173-я сессия

### **Предложение по дополнению 3 к поправкам серии 01 к Правилам № 129 ООН (усовершенствованные детские удерживающие системы)**

**Представлено Рабочей группой по пассивной безопасности\***

## **Предложение по дополнению 3 к поправкам серии 01 к Правилам № 129 ООН (усовершенствованные детские удерживающие системы)**

Рис. 2

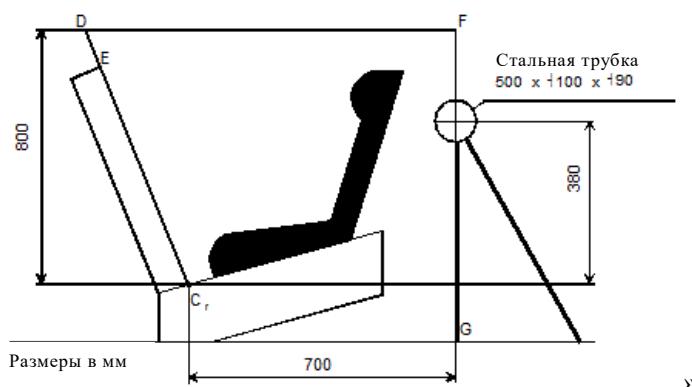
*Пункт 6.6.4.4.1.2.1 изменить следующим образом:*

«6.6.4.4.1.2.1 Амплитуда движения головы: никакая часть головы манекена не должна выступать за пределы плоскостей FD, FG и DE, показанных на рис. 2 ниже. Этот момент определяют по результатам проверки с точностью до 300 мс или в момент окончательного возвращения манекена в неподвижное состояние в зависимости от того, что происходит раньше;

за исключением испытаний с использованием манекена Q6, когда значение по отношению к плоскости FD составляет 840 мм.

В том случае, если испытание проводится в соответствии с пунктом 6.6.4.1.6.2 или 6.6.4.1.8.2 выше, рассматриваются только результаты испытания при второй конфигурации без учета перемычки диаметром 100 мм.

## «Приложение 14

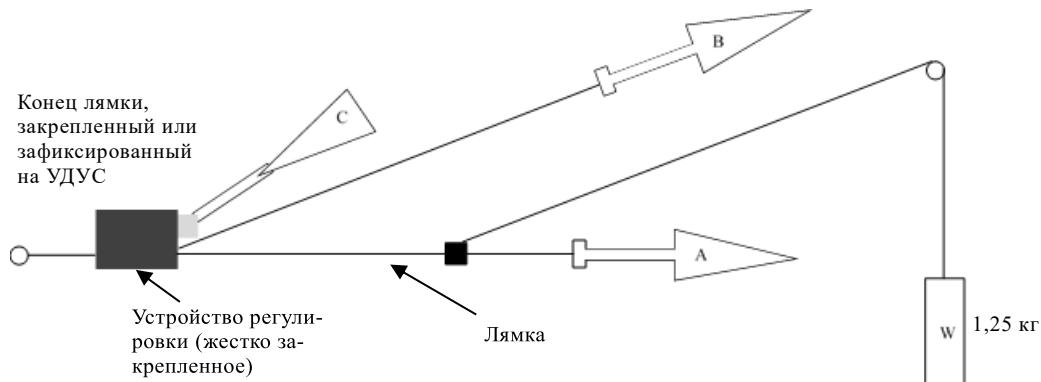
*Приложение 14 изменить следующим образом:*

### **Метод определения зоны удара головы для удерживающих устройств со спинками или с противоударными экранами, а также для удерживающих устройств, обращенных назад, с определением минимального размера боковых выступов**

1. Зона удара головы
- 1.1 Определение зоны спинки сиденья, соответствующей месту удара головы  
Устройство помещают на испытательный стенд, описанный в ...
- 1.2 Определение зоны противоударного щита, соответствующей месту удара головы  
Зона противоударного щита, соответствующая месту удара головы – это вся верхняя поверхность противоударного щита, включающая любые поверхности, видимые сверху при взгляде вниз на этот щит.»

Рис. 1

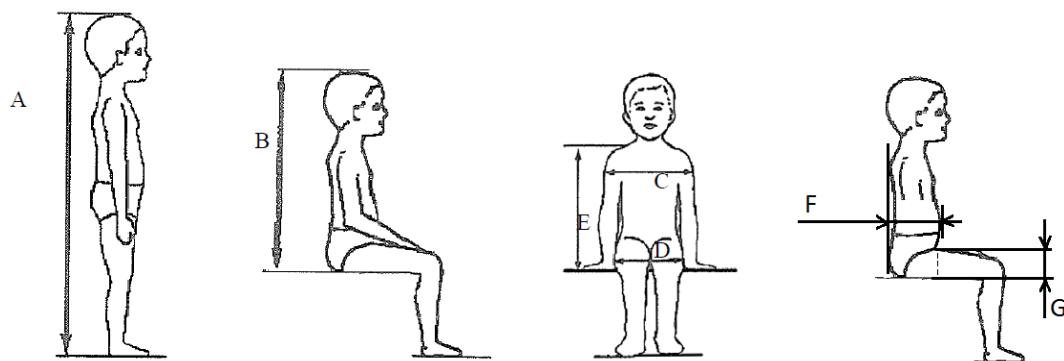
Приложение 18 изменить следующим образом:

### Геометрические параметры усовершенствованных детских удерживающих систем

Рис. 2

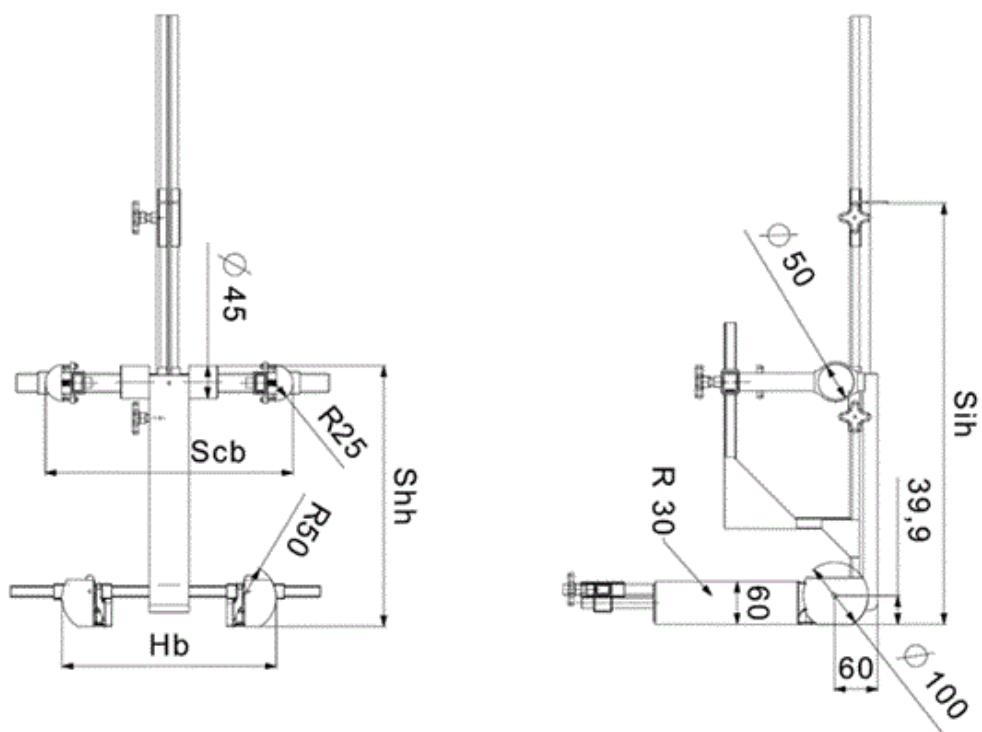
Все горизонтальные размеры измеряют с помощью устройства, показанного на рис. 2 и 3 в настоящем приложении, в условиях приложения контактного усилия 50 Н с соблюдением следующих допусков:

Масса устройства, показанного на рис. 2 и 3 настоящего приложения, должна составлять 10 кг  $\pm 1$  кг.

В случае как встроенных, так и невстроенных УДУС используется устройство, показанное на рис. 2 в приложении 18.

Рис. 3

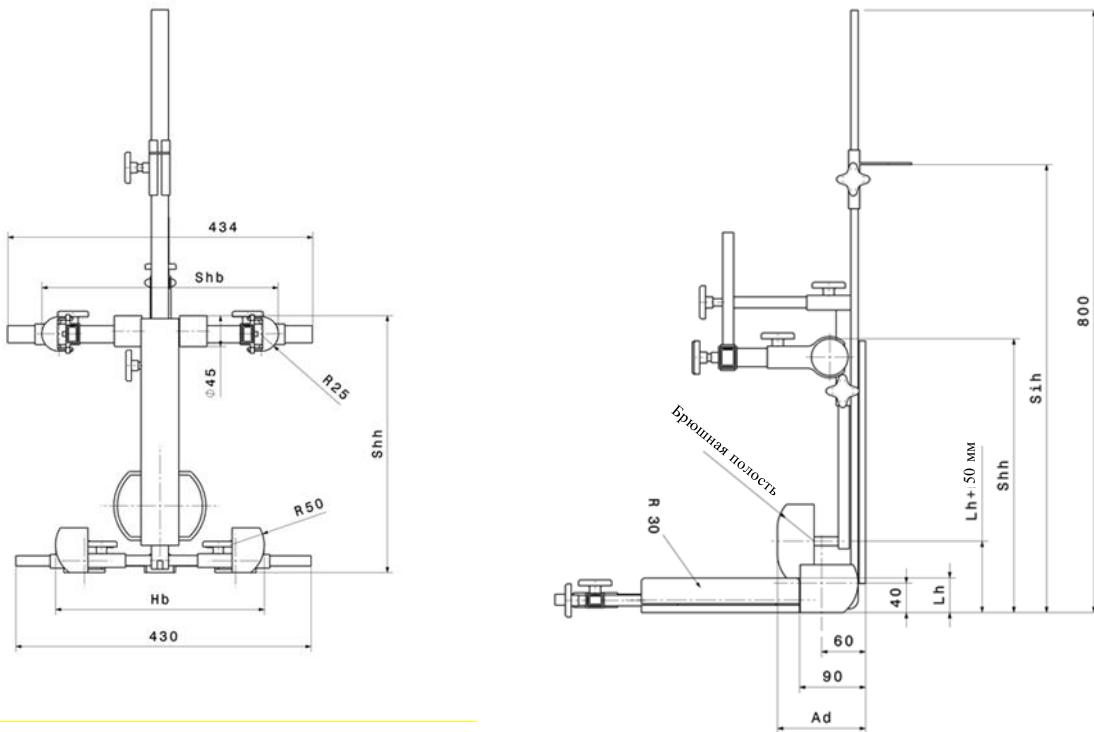
**Вид измерительного устройства (сбоку и спереди), предназначенного для измерений, производимых в случае усовершенствованных детских удерживающих систем с противоударным экраном**

В случае УДУС с противоударным экраном используется устройство, показанное на рис. 3 в приложении 18.
